改善箇所説明図

クラッチリリースシャフト

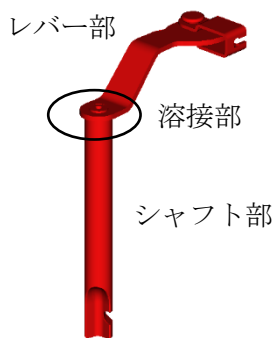
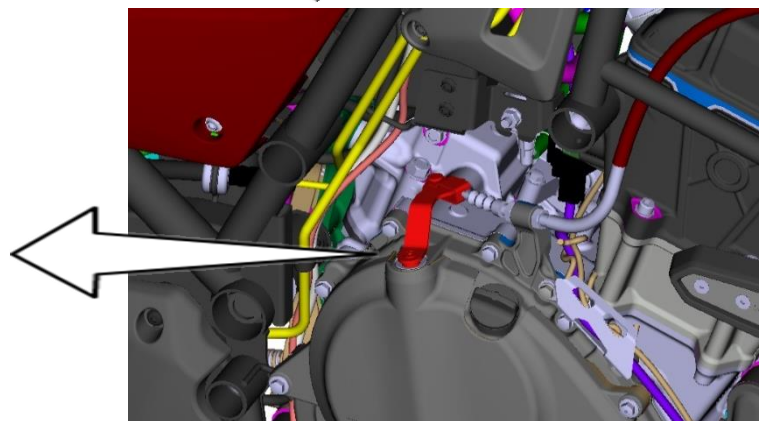
基準不適合発生箇所

クラッチリリースシャフトの製造工程において、工程管理が不適切なため、レバー部とシャフト部が適切に溶接されていないものがある。そのため、そのまま使用を続けると溶接部が破損し、最悪の場合、クラッチ操作ができなくなり、走行不能となるおそれがある。

改善の内容

全車両、クラッチリリースシャフトを良品と交換する。
